Ideenplattform: Rampe für Radweg südöstlich der VW Halle

Dezernat VIII
67 Fachbereich Stadtgrün und Sport

18.05.2022

Anlage/n: Leitungsauskunft für den Bereich der VW Halle

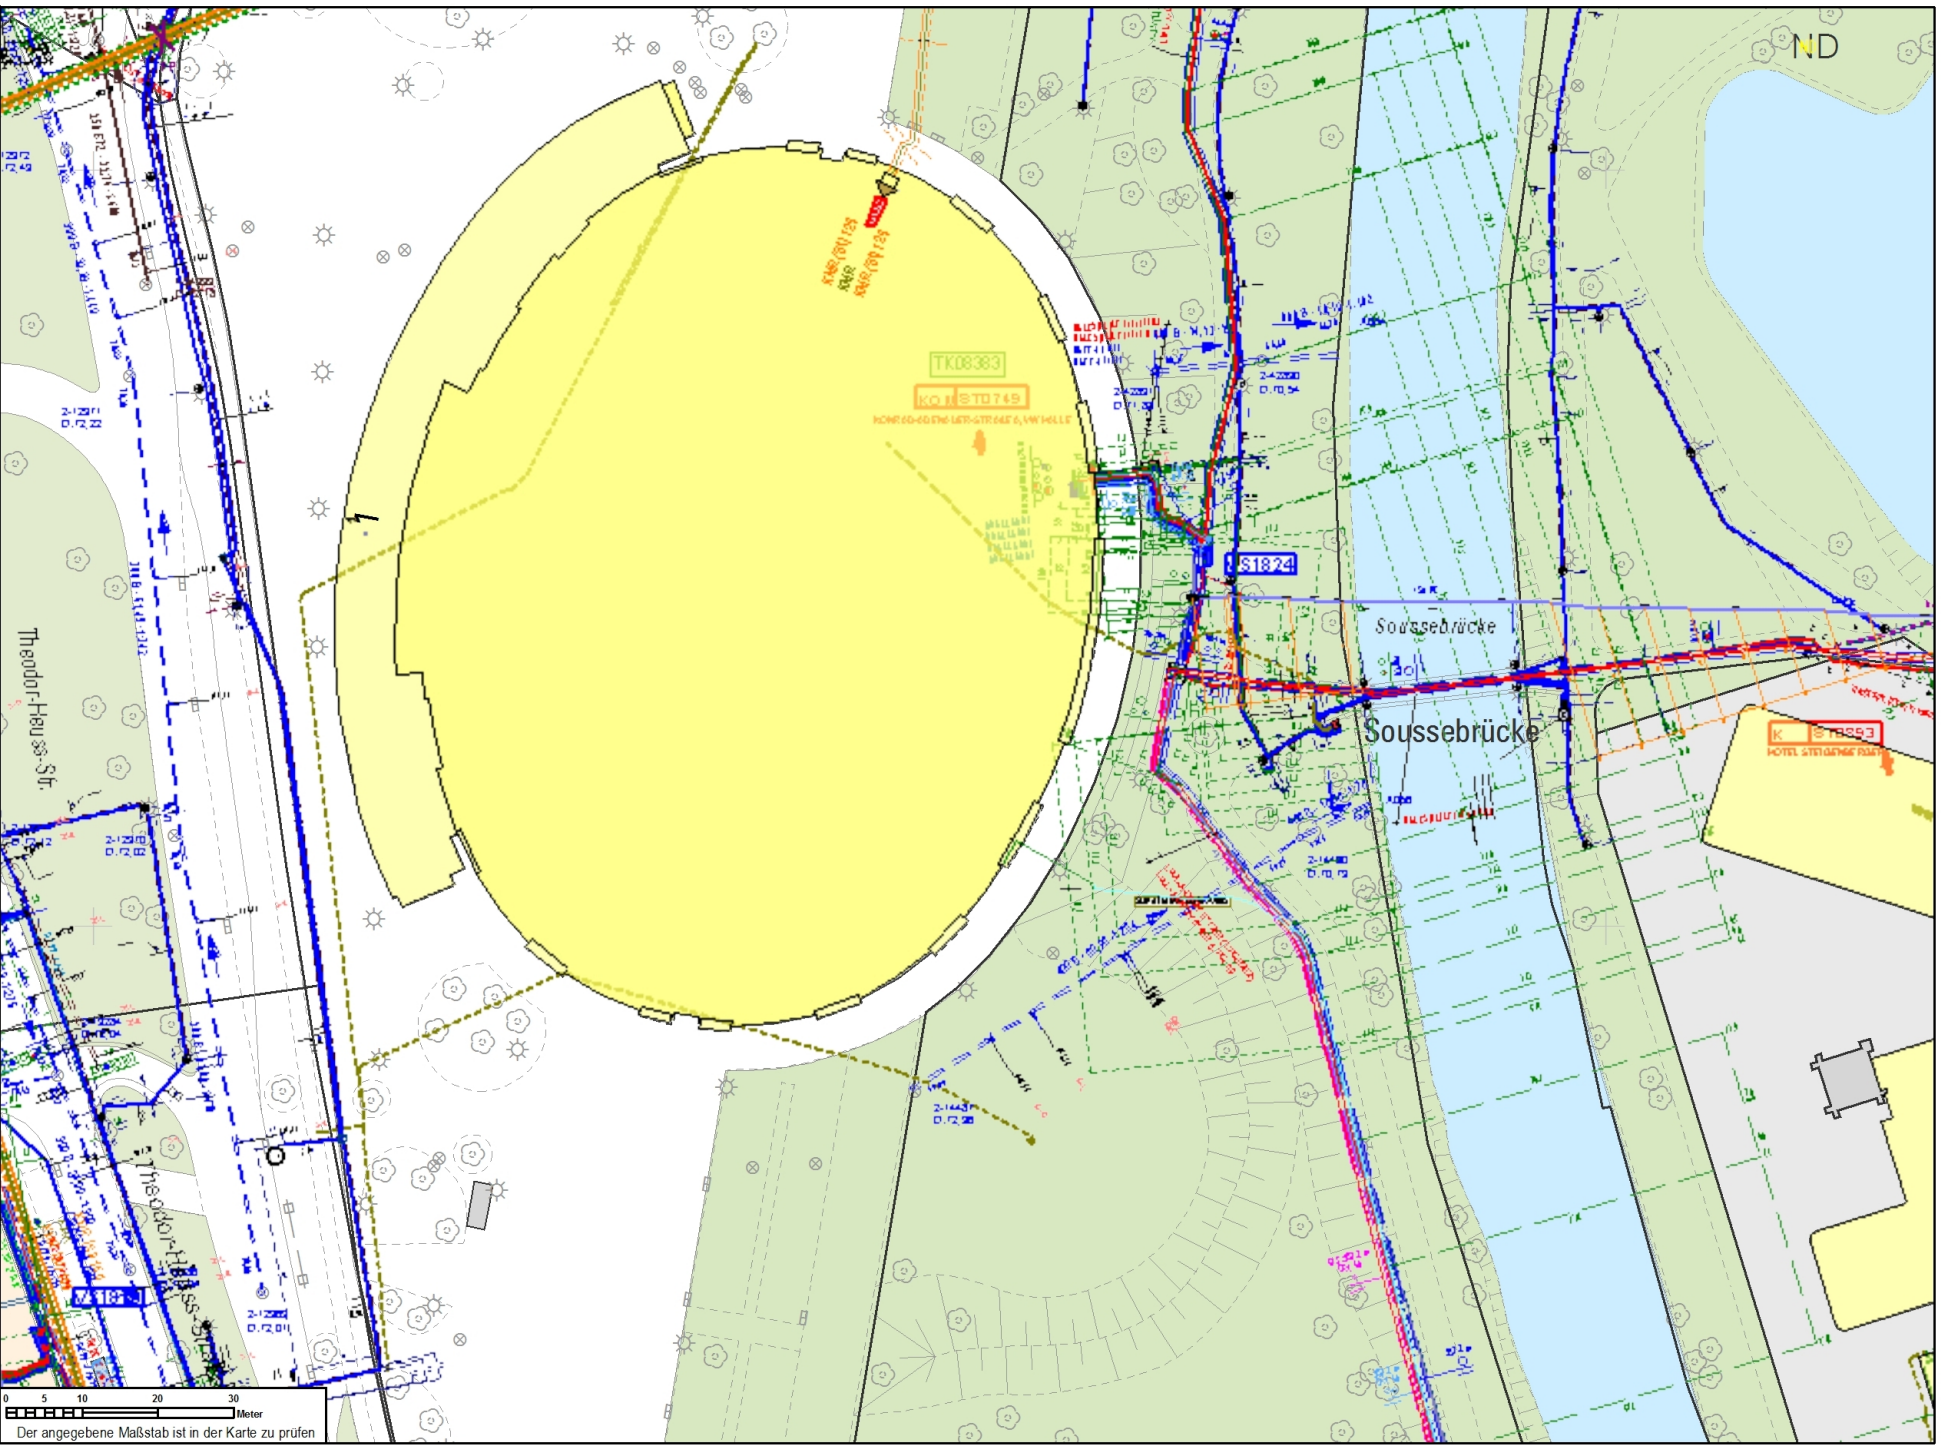
Die bautechnische Prüfung einer möglichen Rampe für eine Radverbindung zwischen Soussebrücke und Parkplatz der VW Halle ergab, dass unterirdisch verschiedene Ver- und Entsorgungsleitungen durch die betreffende Grünfläche verlaufen, die von einer Bebauung freizuhalten sind (s. Anlage). Zudem befindet sich in diesem Bereich eine schwer zu überwindende Erhebung, die aufgrund der Steigungsverhältnisse keine barrierefreie Rampe, die auch für Rollstuhlfahrer nutzbar wäre, erlaubt.

Daneben zeichnet sich die betreffende Grünfläche durch Großbäume mit hohem Erhaltungswert aus. Die Anlage einer Rampe mit einer entsprechenden Tragschicht im Untergrund bedeutet einen nachhaltigen Eingriff in den Wurzelbereich der Bäume und könnte sich damit nachteilig auf die Gesundheit der Bäume auswirken. Dies ist nach Ansicht der Verwaltung zu vermeiden.

Die Idee einer südöstlich der VW Halle verlaufenden Rampe wird nicht umgesetzt.
